<b>Anlage A) – Abwägungsliste –</b>			
Bebauungsplan Nr. 56 / Bedburg, - ehemalige Zuckerfabrik - Stellungnahmen im Rahmen der frühzeitigen Beteiligung §§ 3 (1) u. 4 (1) BauGB			
<b>lfd.Nr.</b>	<b>Stellungnahme von, vom</b>	<b>Stellungnahme</b>	<b>Abwägung</b>

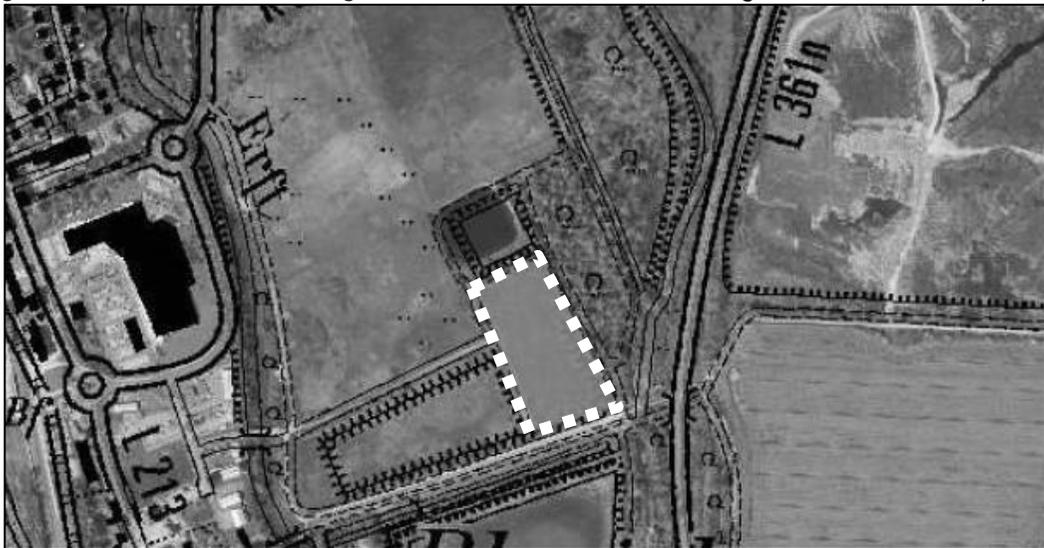
Das innere Erschließungsstraßensystem wird vom Amt für Straßenbau und Verkehr aus der Sicht als Untere Straßenaufsichtsbehörde kritisch gesehen. Dies gilt vor allem für den Ortseingangsbereich am Kreisel „Querspange“. Es ist zu besorgen, dass die abgewinkelte Verkehrsführung (S-Kurve) zum Festfahren von LKW und damit zu Rückstaus bis in die K 37n führt. Es wird ein Schleppkurvennachweis für die Begegnung zweier LKW im Längsverkehr gefordert. Fahrzeuge, die den Parkplatz unmittelbar neben der K 37n verlassen wollen, haben keine ausreichende Anfahrtsicht; die Vorfahrtsverhältnisse am Ende der S-Kurve sind völlig unklar. Die Anfahrtsicht mehrerer einmündender Straßen ist nicht hinreichend gewährleistet, an einigen Querungsstellen wird die Sicht auf Fußgänger planmäßig durch parkende Fahrzeuge oder Bäume verdeckt. Aus den dargelegten Gründen wird im Interesse der Verkehrssicherheit dringend angeregt, den gesamten Bebauungsplanentwurf unter verkehrstechnischen Gesichtspunkten grundlegend zu überarbeiten.

Die Verkehrsführung und Verkehrsregelung war für den Rhein-Erft-Kreis aus den vorliegenden Unterlagen nicht eindeutig erkennbar. Daher wurden eine Vielzahl an Punkten zur Verkehrsführung im nördlichen Plangebiet entlang der Haupteerschließungsstraße angemerkt. Sämtliche Bedenken konnten ausgeräumt werden, indem die Verkehrsführung und Verkehrsregelung detailliert im Gespräch am 06.06. erörtert wurde. So wurde erläutert, dass einerseits der Straßenführung und der Straßenbreitengestaltung eine Prüfung der Befahrbarkeit durch Sattelzüge zugrunde liegt (Schleppkurvennachweis für den Begegnungsfall Lkw-Lkw) und andererseits im Zuge der weiteren Planung eine Prüfung der Sichtverhältnisse stattfindet (Prüfung der Annäherungssichtweite und der An-
